CCR-VIA -- COMITATO DI COORDINAMENTO REGIONALE PER LA VALUTAZIONE D'IMPATTO AMBIENTALE

Giudizio n° 3531 del 21/10/2021

Oggetto: Progetto intervento Masterplan Abruzzo (PSRA 07) “Deviazione del porto canale di Pescara” 1° stalcio – completamento pennello di foce e scogliera di radicamento

Tipo procedimento: Verifica di Ottemperanza ai sensi dell’art. 28 del D.Lgs. 152/06 e ss.mm.ii.

Layout di cantiere e deposito materiali

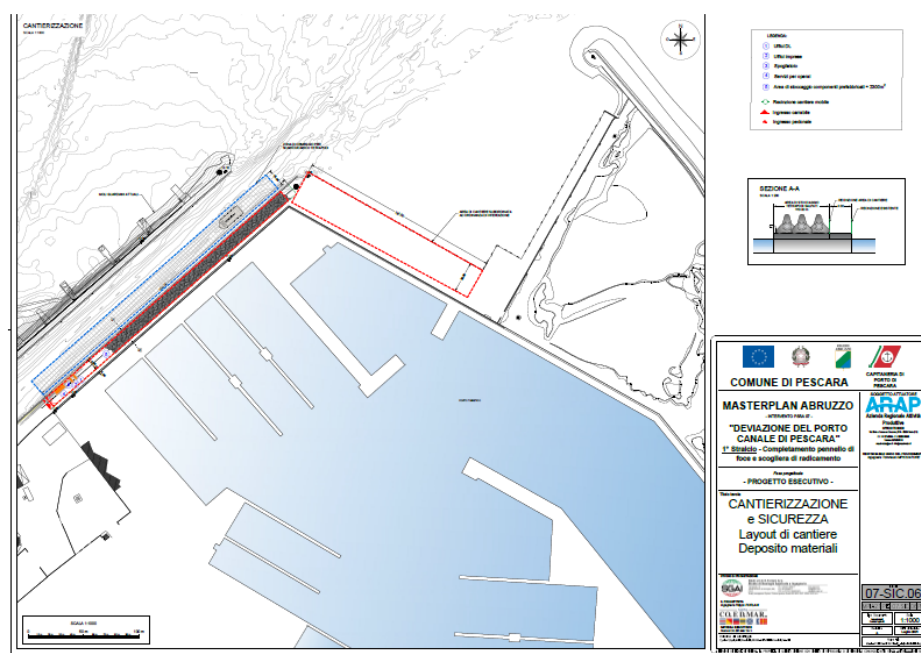
5. Le aree di deposito temporaneo dei sedimenti dragati e/o dei materiali demoliti non devono in ogni caso essere posizionati sugli arenili adiacenti e devono essere opportunamente impermeabilizzate e coperte con materiali impermeabili al fine di ridurre gli apporti delle acque meteoriche;

“Non sono previste né attività di dragaggio né di demolizione, come desumibile dal computo metrico estimativo. Inoltre non saranno occupate aree di arenile per le lavorazioni. Le attività che prevedono un deposito temporaneo di materiale riguardano il salpamento dei tetrapodi al pennello di foce esistente per l’arco temporale necessario prima del loro riutilizzo in opera. Lo stoccaggio avverrà nell’area di cantiere in banchina Sud.”

Rilievo batimetrico e della linea di costa

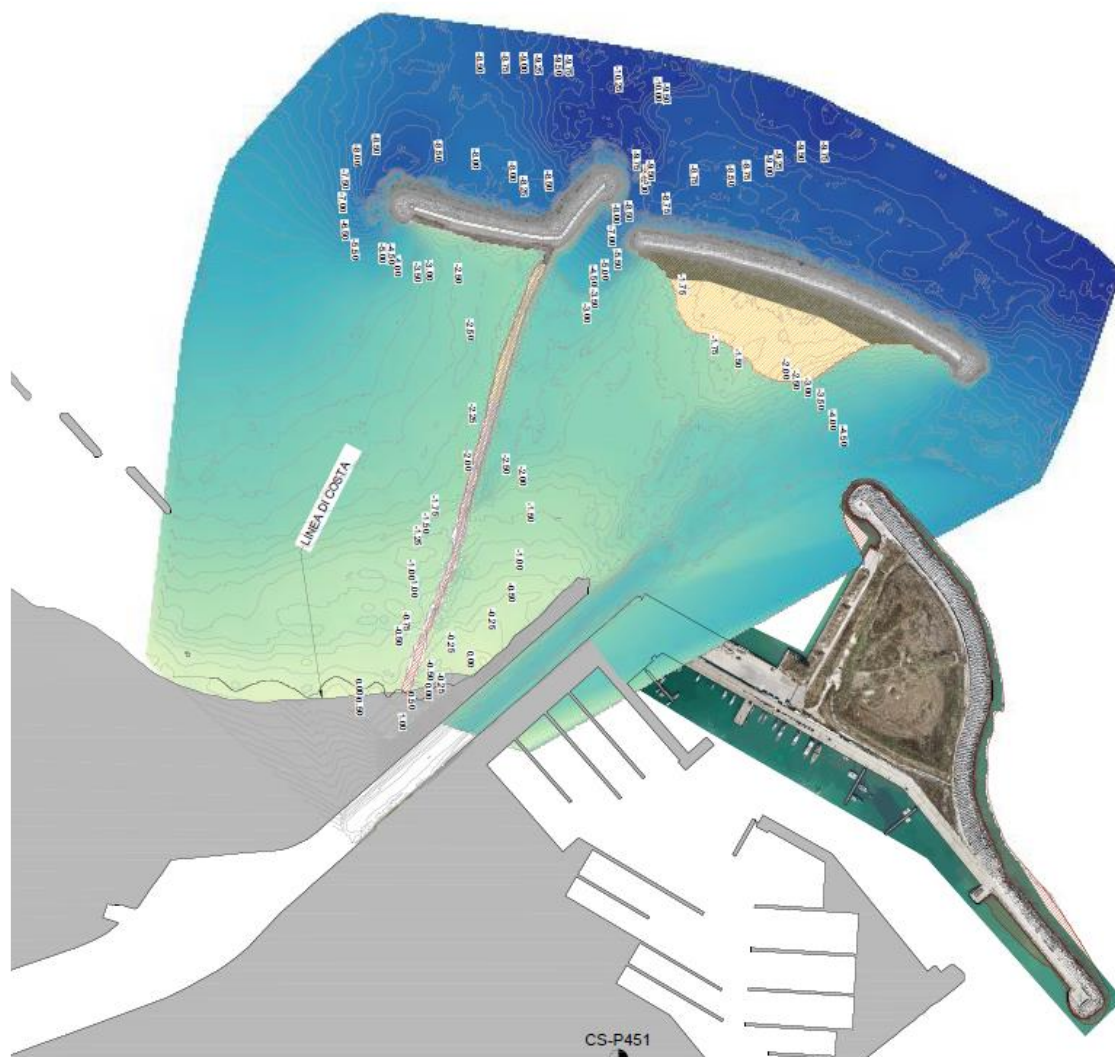
17. Effettuare il rilievo della linea di costa per un tratto di 300 metri a nord dalle opere realizzate e a sud dall'imboccatura del porto turistico "Marina di Pescara";
"Gli elaborati del presente progetto includono il rilievo batimetrico e della linea di costa aggiornato secondo quanto richiesto. I rilievi verranno ripetuti a cadenza trimestrale e al termine dell'esecuzione lavori."
